## 改善箇所説明図

基準不適合箇所

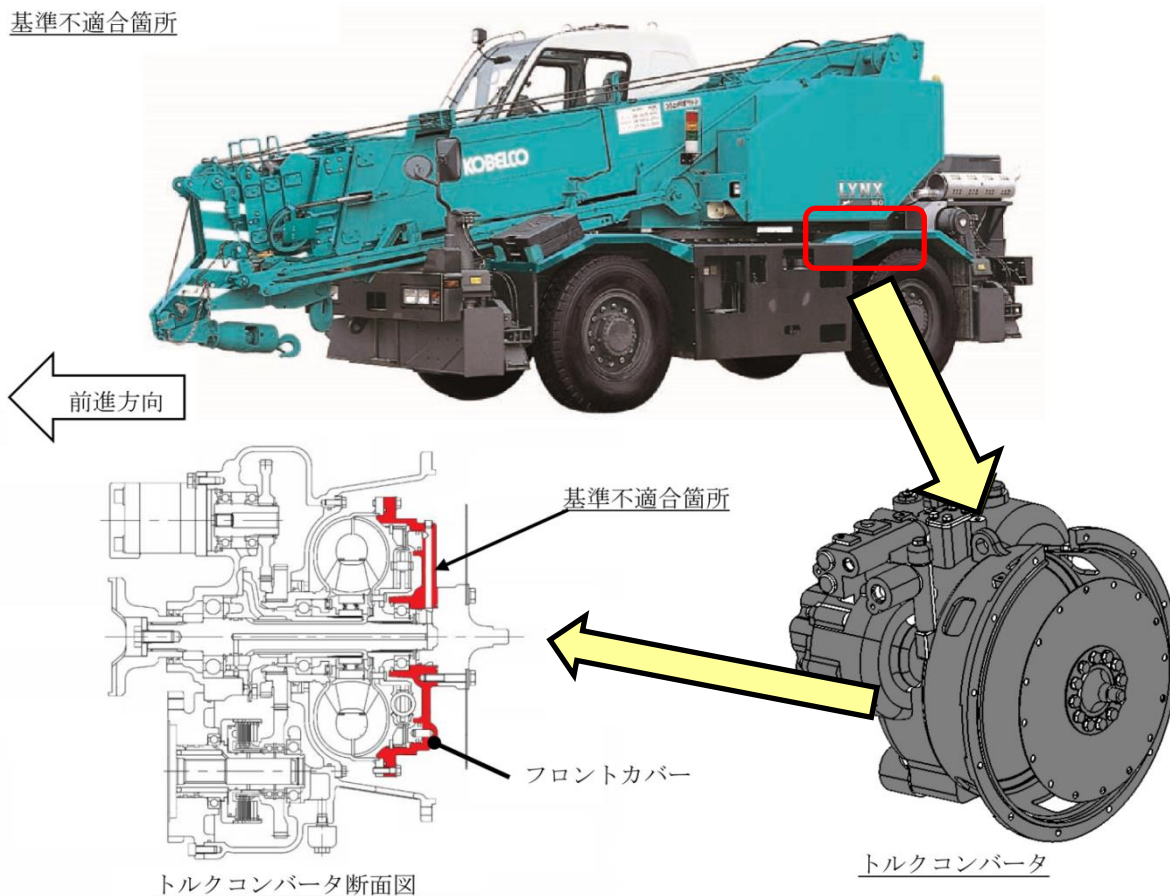
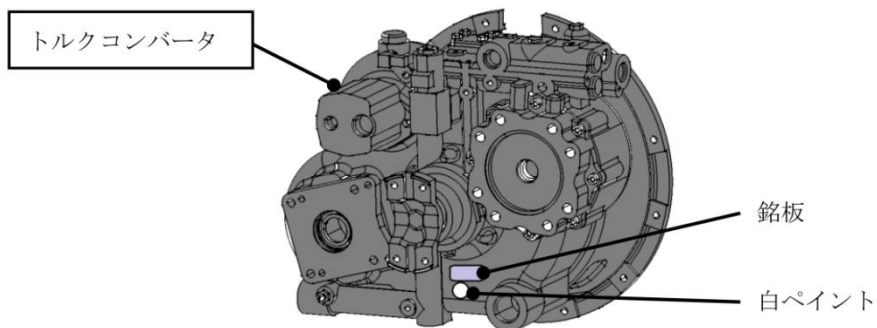
ホイール・クレーンの動力伝達装置において、トルクコンバータのフロントカバーの製造が不適切なため、当該カバーの強度が不足しているものがある。そのため、走行時の油圧により亀裂が生じ、そのままの状態で使用を続けると、亀裂が進展してトルクコンバータオイルが漏れて警告灯が点灯し、最悪の場合、走行不能となるおそれがある。

全車両、トルクコンバータを良品に交換する。

識別：トルクコンバータ銘板下部の白ペイントにより識別する。
